Beschlussvorlage	Vorlage-Nr:	VO/12/383-1
	Status:	öffentlich
	Datum:	28.08.2012
Federführend:	Bericht im Ausschuss:	Henning Tams
Bau- und Planungsamt	Bericht im Rat:	
	Bearbeiter:	Henning Tams
B-Plan 72 "Ahrenloher Str.- Baumschulenweg" Abwägung über die Ergebnisse der frühzeitigen Öffentlichkeitsbeteiligung, Änderung des Geltungsbereiches, Entwurfs- und Auslegungsbeschluss		
Beratungsfolge:		
Datum	Gremium	
03.09.2012	Bau- und Planungsausschuss

Dieser Nachtrag zur Vorlage VO/12/383 beinhaltet eine geänderte zur Beratung im nächsten Bau- und Planungsausschuss am 03.09.12.

Bebauungsplan Nr. 72

Stand: 28.08.2012

Planzeichnung
Maßstab 1: 1000
TOR11012_Planz.pdf

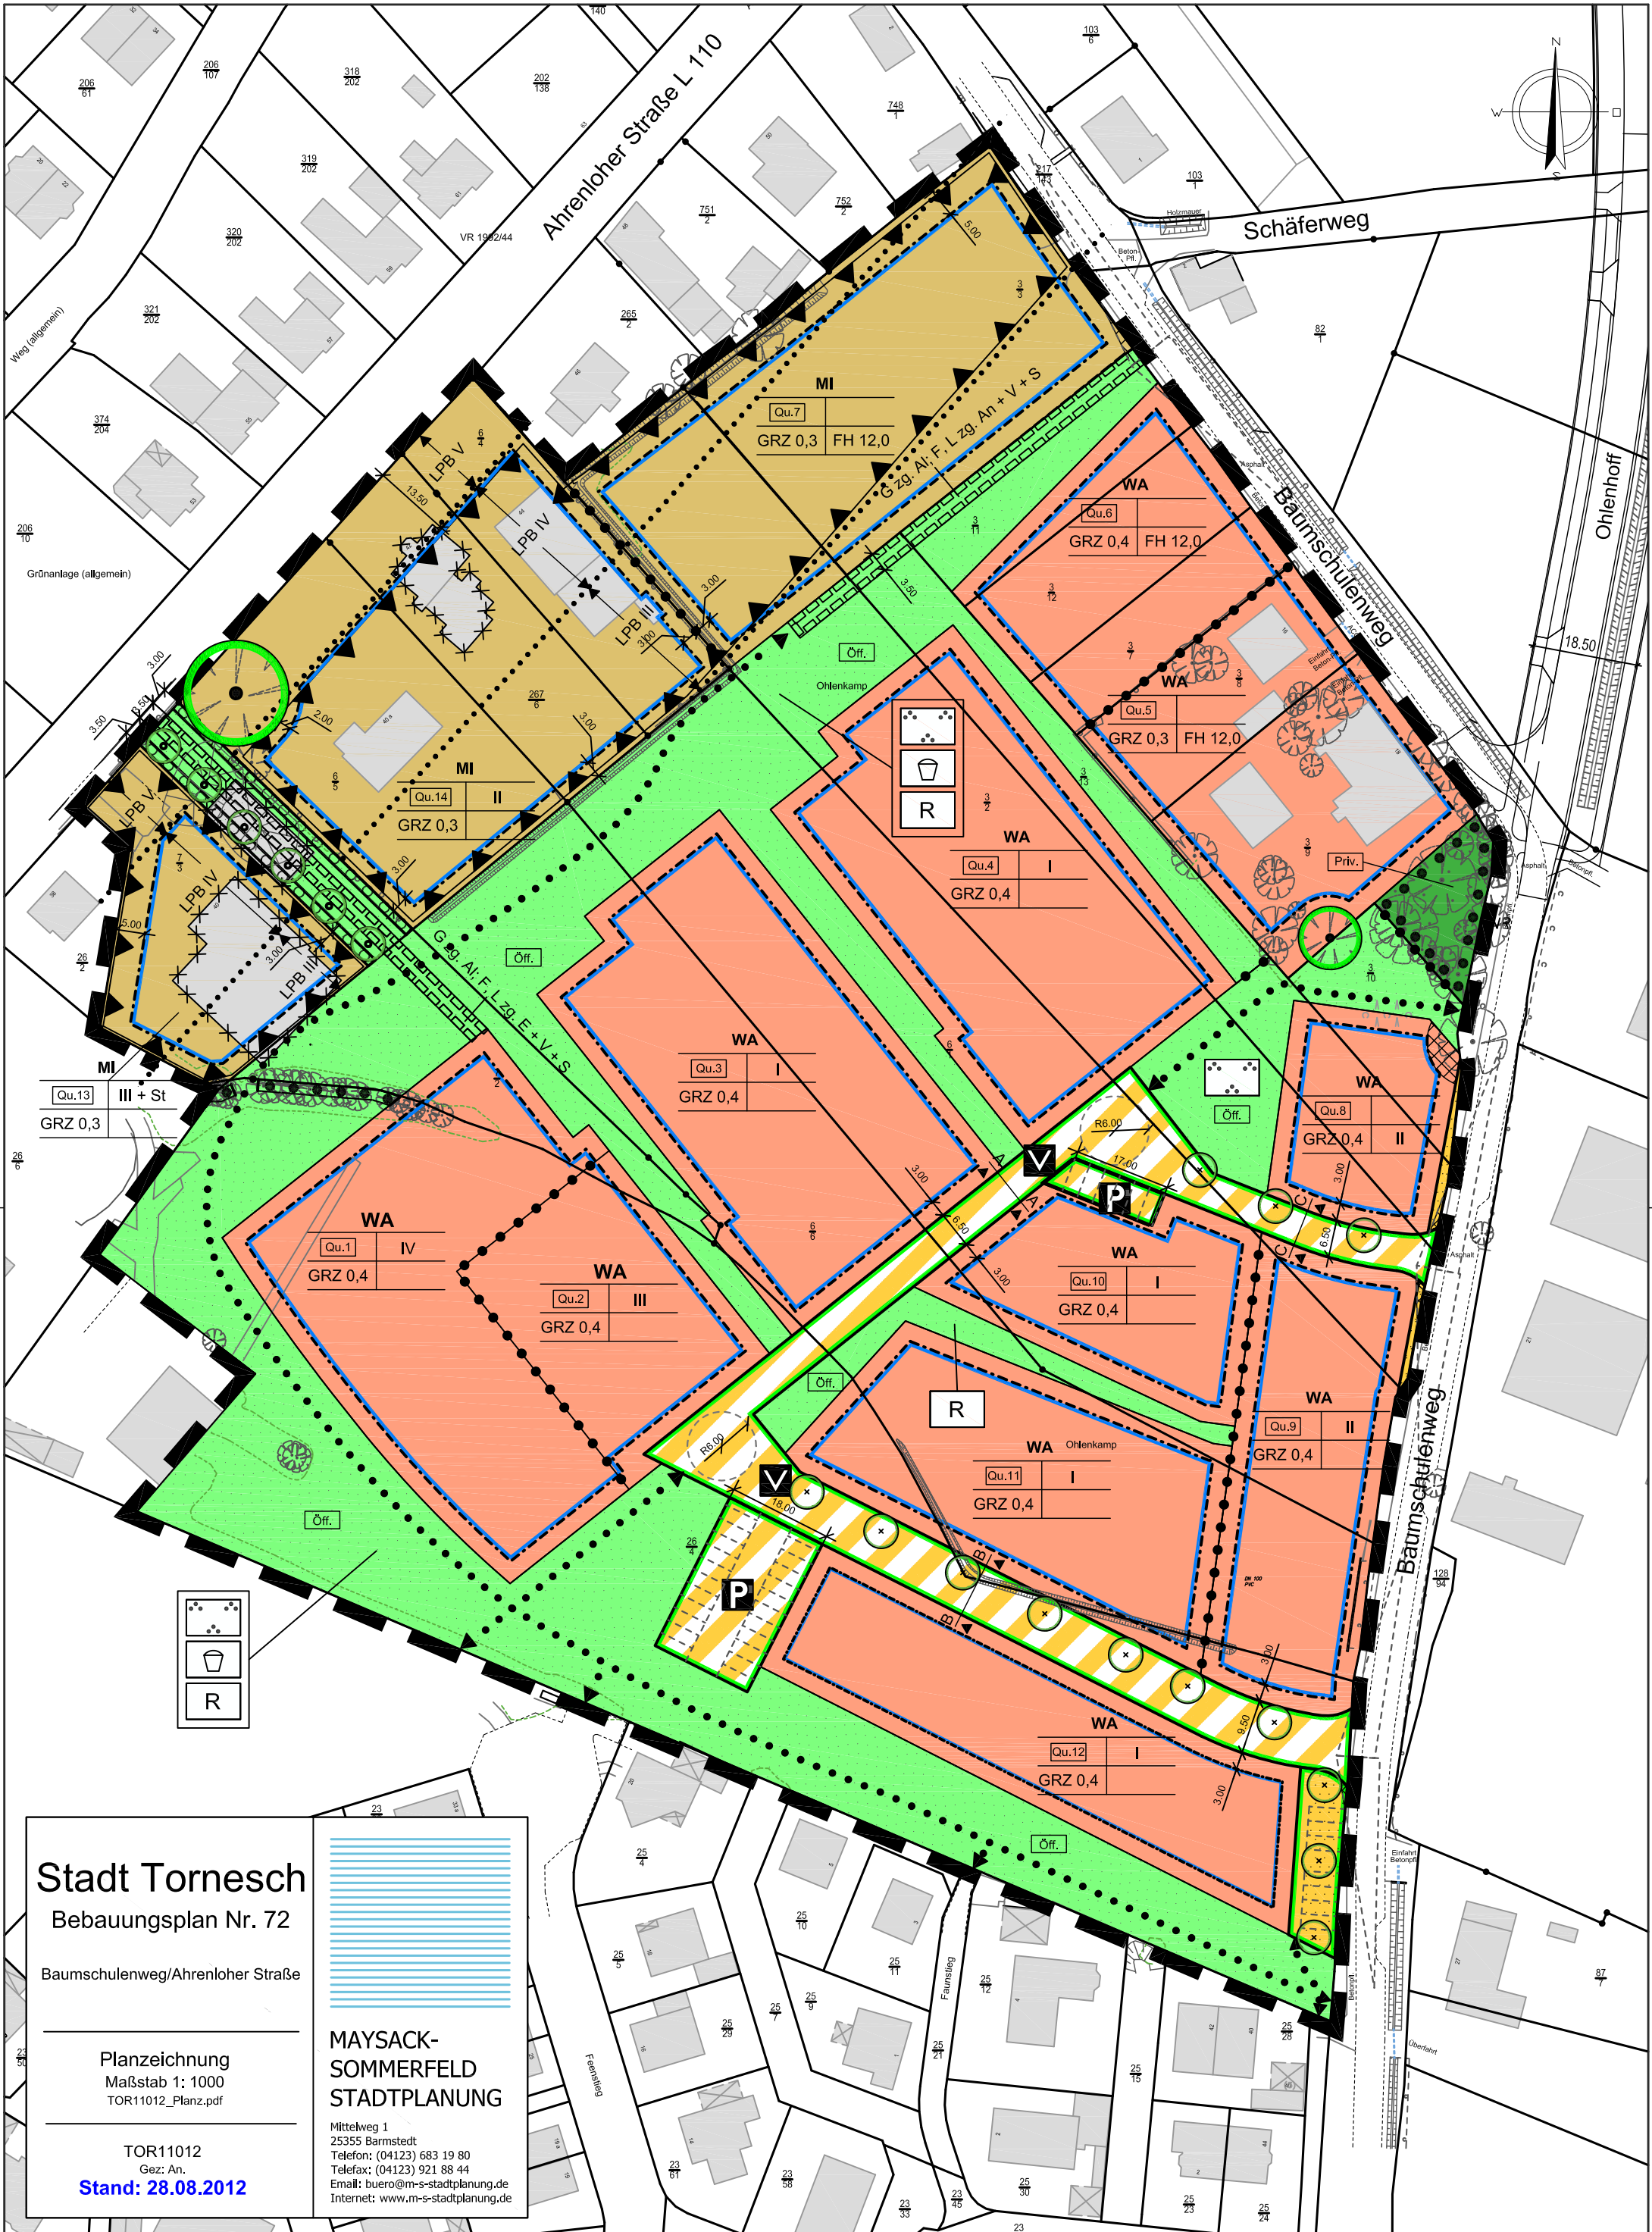
Die Veränderung gegenüber der am 23.08.12 nachgesendeten Vorlage VO/12/383 bestehen in einem erweiterten Geltungsbereich sowie einem veränderten zulässigen Maß der baulichen Nutzung an der Ahrenloher Straße.

Diese Änderung wird vorgeschlagen, um zwischen Ahrenloher Straße und dem jetzigen Geltungsbereich des B-Plans 72 eine höhere Bebauungsdichte durch ein Zurückspringen der rückwärtigen Baugrenze zu ermöglichen. Für eines der betroffenen Grundstücke liegt seit kurzem ein konkretes Bauinteresse vor, welches Anlass für die kurzfristige Planänderung ist. Hintergrund: Das zurzeit dort geltende Planungsrecht (§ 34 BauGB (Zulässigkeit von Vorhaben innerhalb der im Zusammenhang bebauten Ortsteile)) lässt Vorhaben nur innerhalb eines durch die Bauten in der näheren Umgebung bestimmten Baufensters zu, ohne dass die zukünftige Bebauung im Bereich des B-Plans 72 dabei berücksichtigt wird. In einem Bebauungsplan dagegen kann das Baufenster durch die Festsetzung von Baugrenzen definiert werden.

Der beigefügte Plan (Stand 28.08.12) stellt das Baufenster entsprechend dar, die Begründung zum B-Plan wird demgemäß angepasst.

Es wird vorgeschlagen, für den Auslegungsbeschluss den alten Plan (Stand 21.08.12) durch den neuen Plan (Stand 28.08.12) zu ersetzen und die Begründung entsprechend anzupassen.

1. – unverändert wie in Vorlage VO/12/383 -
2. Der Geltungsbereich des Bebauungsplanes Nr.72 „Ahrenloher Str. - Baumschulenweg“ wird um die Grundstücke Ahrenloher Str. 40, 40a, 42 und 44 erweitert.
3. Der Entwurf des Bebauungsplanes Nr. 72 „Ahrenloher Str.-Baumschulenweg“ (Stand 28.08.12) wird gebilligt. Die Begründung mit dem Umweltbericht wird entsprechend der geänderten Planzeichnung (Stand 28.08.12) angepasst.
4. – unverändert wie in Vorlage VO/12/383 -
5. – unverändert wie in Vorlage VO/12/383 -
